ALDERON
IRON ORE CORP

PROJET DE MINERAI DE FER KAMI

VOLUME 3
RÉPONSES AUX DEMANDES
DE RENSEIGNEMENTS

février 2013

Figure 1.1.2 Emplacement des récepteurs spécifiques

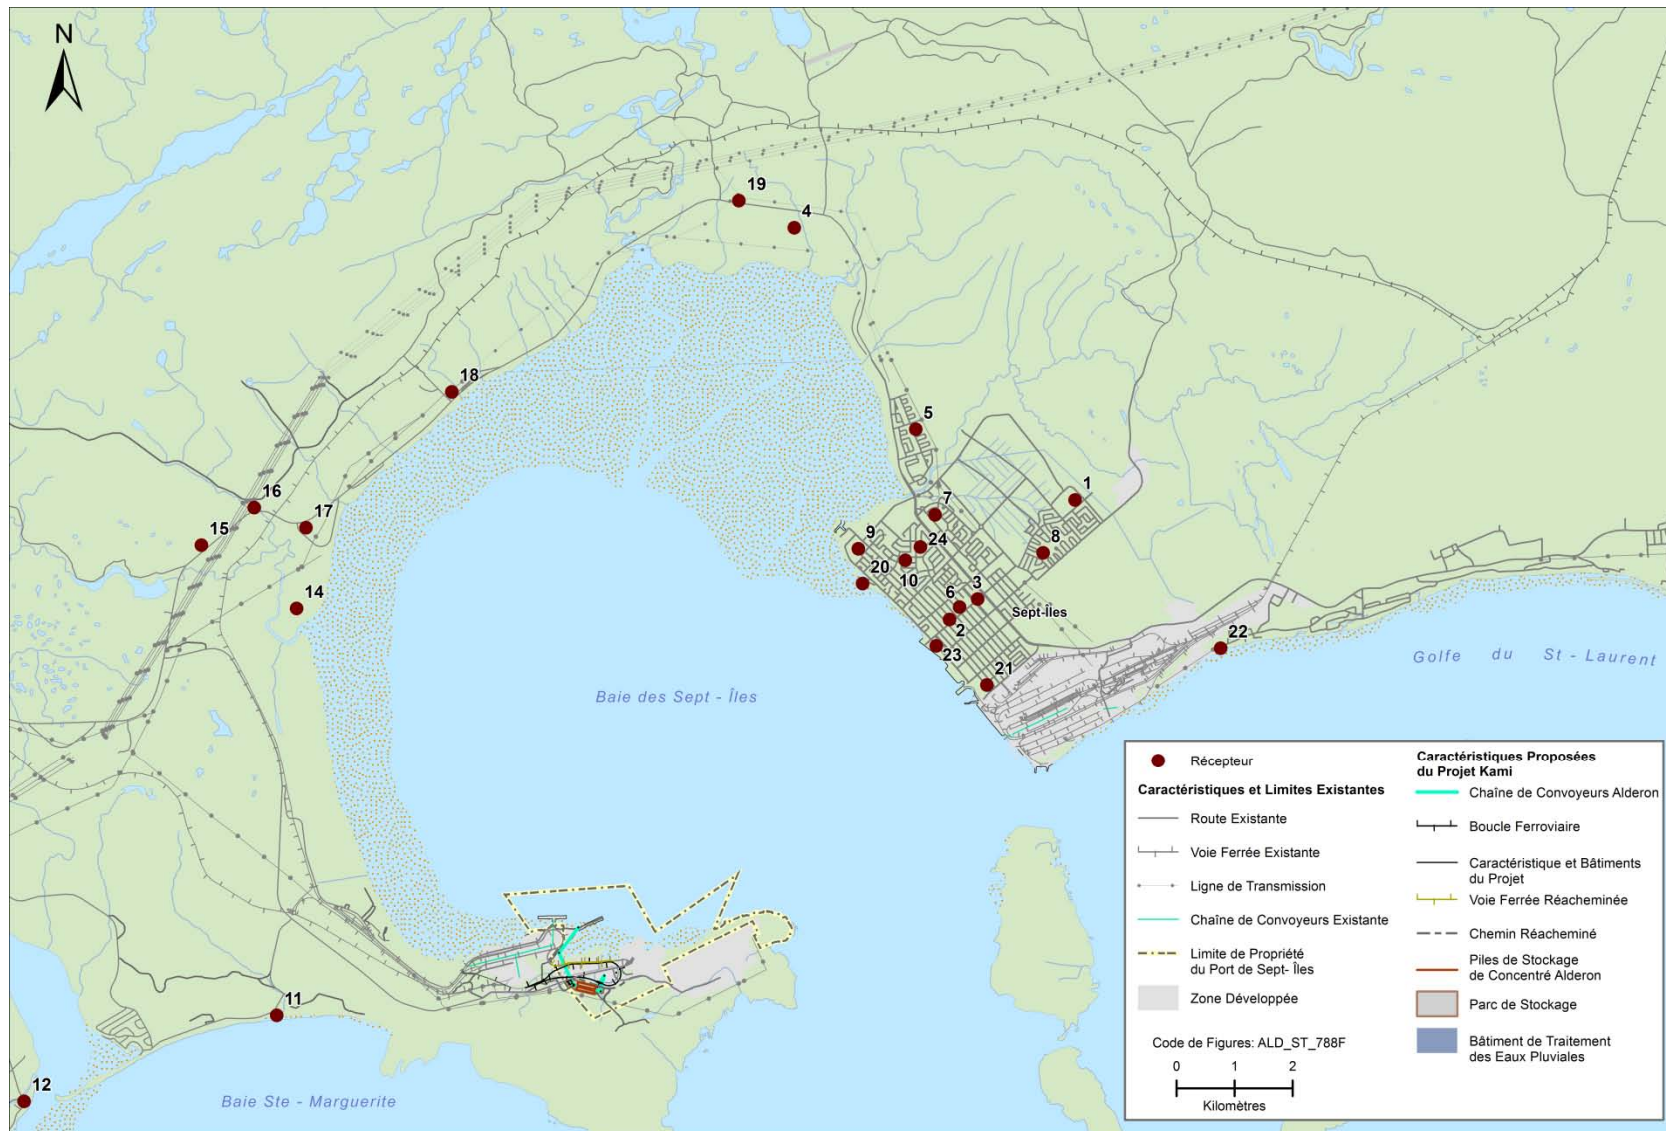
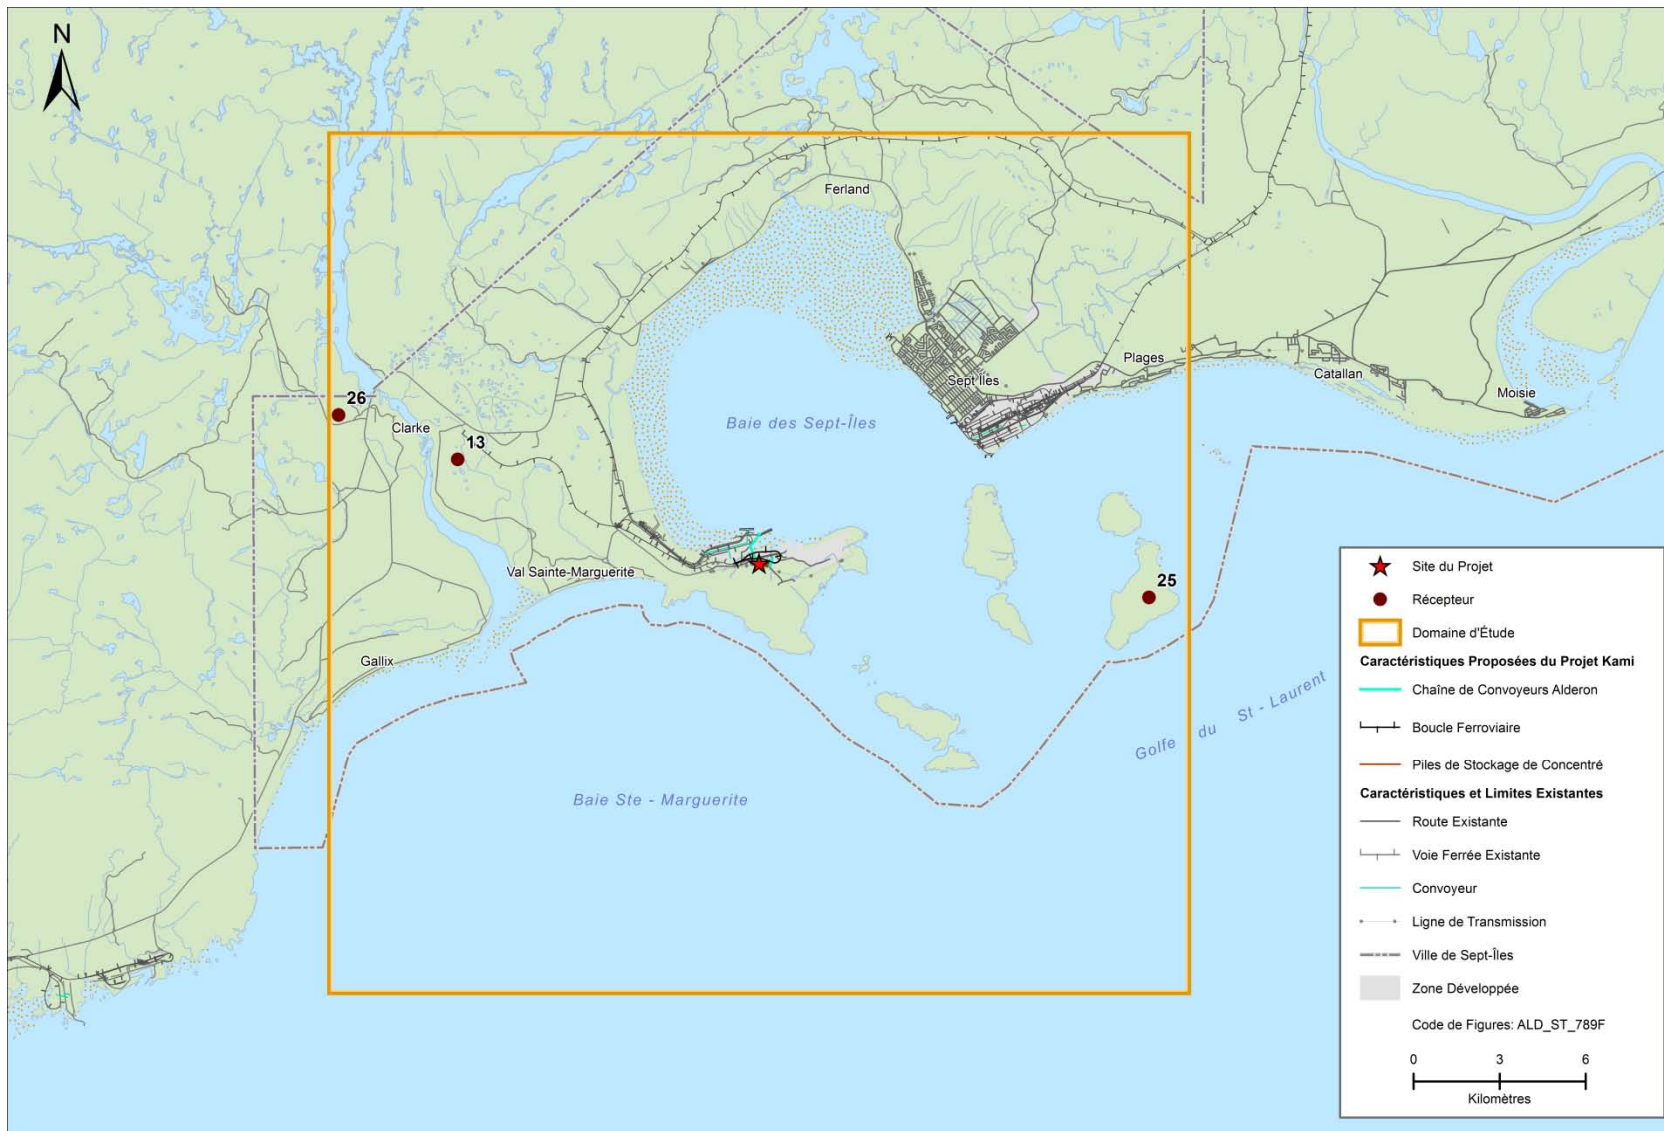
La figure 4.11 de l'annexe G (page 46) montre 23 récepteurs sans aucune identification. Par ailleurs, les 26 récepteurs, mentionnés dans l'annexe F, sont décrits en termes de numéros

Le promoteur devrait fournir la liste de tous les récepteurs mentionnés dans l'étude et préciser leur nature avec leur description et coordonnées UTM (maisons, écoles ou autres) ; les identifier sur la figure ou dans un tableau récapitulatif.

Le tableau 1.1.16 énumère tous les récepteurs spécifiques, le type, le nom / la description et les coordonnées UTM. Les deux figures qui suivent (figure 1.2.2 et figure 1.2.3) démontrent l'emplacement de chaque récepteur spécifique. Certains récepteurs n'étaient pas visibles sur la carte originale représentée dans la figure 4.11 (Volume 2, Annexe G).

Figure 1.1.5 Comparaison des roses des vents de deux périodes de temps différentes pour Sept-Îles

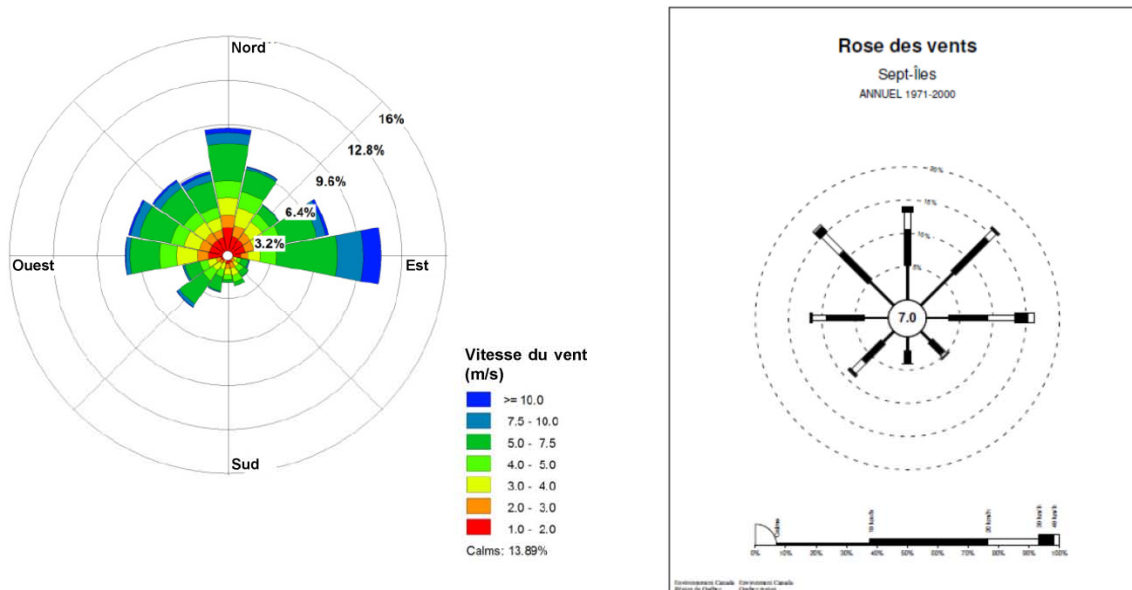
- figure 2 (p. 7-6) : rose des vents, de 2005 à 2011 → la rose des vents pour l'aéroport de Sept-Îles devrait couvrir une période beaucoup plus longue; la rose des vents de 1971 à 2010 est disponible à : http://www.climat-quebec.qc.ca/home.php?id=roses_vents&mpn=stats&lg=fr

P. 14-24, la dernière phrase devrait se lire : « La vitesse maximale d'une rafale a été mesurée en janvier 1960 à 161 km/h. »	Le commentaire est reconnu.
Figure 2 (p. 7-6) : rose des vents, de 2005 à 2011→ la rose des vents pour l'aéroport de Sept-Îles devrait couvrir une période beaucoup plus longue; la rose des vents de 1971 à 2010 est disponible à : http://www.climat-quebec.qc.ca/home.php?id=roses_vents&mpn=stats&lg	La figure 1.1.5 démontre que la rose des vents pour l'aéroport de Sept-Îles provient de deux périodes de temps différentes. Bien qu'elles ne couvrent pas la même période de temps et ne présentent pas les mêmes sous-divisions, les deux roses des vents présentent un motif généralement similaire, avec peut-

Commentaire particulier de la DI No. QEC 52	Réponse d'Alderon
=fr. Mêmes commentaires pour les pages 14-24; 14-25 (roses des vents) qu'au Chapitre 7.	être une portion plus importante de vents soufflant du nord-est dans la rose de vents 1971-2000. Cette comparaison n'était pas possible dans le cas de Pointe-Noire, car les mesures du vent à cette station sont disponibles uniquement depuis 1997.
En outre, il est difficile de comparer des vitesses du vent en km/h avec des roses des vents en m/s.	Il est facile de convertir les vitesses des vents exprimés en m/s en km/h en multipliant simplement les m/s par 3,6.
Les directions des vents les plus fréquentes (1971-2000) des vents plus forts (>20 km/h) sont, sur une base annuelle, Est et N-N-O.	L'information suivante peut être rajoutée au paragraphe cinq de l'annexe G de la section 4.5.1 : « Les directions des vents les plus fréquentes (1971-2000) des vents plus forts (> 20 km/h) sont, sur une base annuelle, Est et N-N-O. Les vents dans cette région proviennent rarement du sud, même l'été. Sur une base annuelle, les vents sortent du sud et du sud-ouest environ 13 % du temps sur une base annuelle, et environ 20 % du temps durant les mois d'été. »

Figure 1.1.6 Données d'intensité-durée-fréquence de précipitations de courte durée

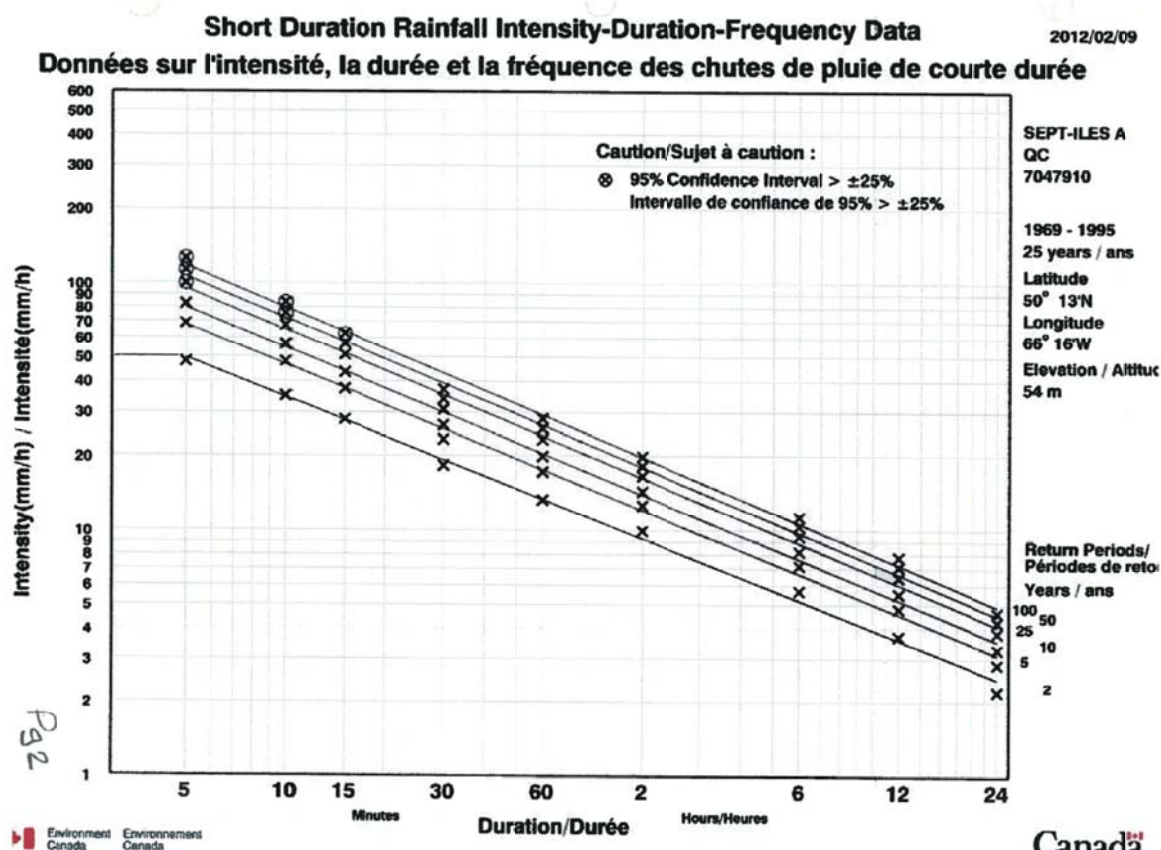
- Parce qu'une importante portion de la baie est sous dix mètres d'eau, et que les échanges avec les eaux du Golfe du St-Laurent sont limitées (forme de la baie, barrière formée par les îles) et qu'elles sont surtout dues aux marées, il se peut que la marée rouge ne se dissipe pas aussi rapidement que prévu : elle pourrait affecter les sanctuaires d'oiseaux provinciaux et les zones de fraie de certains poissons. Nous recommandons de traiter de cette question avec le MPO.

La taille du bassin de retenue est conçue pour accueillir un volume de ruissellement de 1 037 m³/h, ce qui est conforme avec un orage centenaire (1 fois en cent ans), durant pendant 24 heures (figure 1.1.6), pour une capacité totale de 25 000 m³. L'usine de traitement a été dimensionnée pour traiter les eaux recueillies sur une période de 4 jours, à un débit d'environ 4,3 m³/min. Ce débit permet de traiter des volumes élevés d'eau, entre autres lors des saisons très humides. Pour dépasser la capacité du système, un second orage centenaire devrait survenir durant les 4 jours qui suivent la tempête initiale.

Le plan définitif du système de gestion des eaux de ruissellement pour le terminal Kami tiendra compte des renseignements et prédictions à jour concernant l'intensité des tempêtes et les volumes des précipitations, et entre autres, des projections quant à l'intensité et la durée augmentées des tempêtes en raison des changements climatiques.

Tel que recommandé, la question des effets d'une brèche du bassin de retenue s'écoulant dans la baie de Sept-Îles sera présentée au MPO.
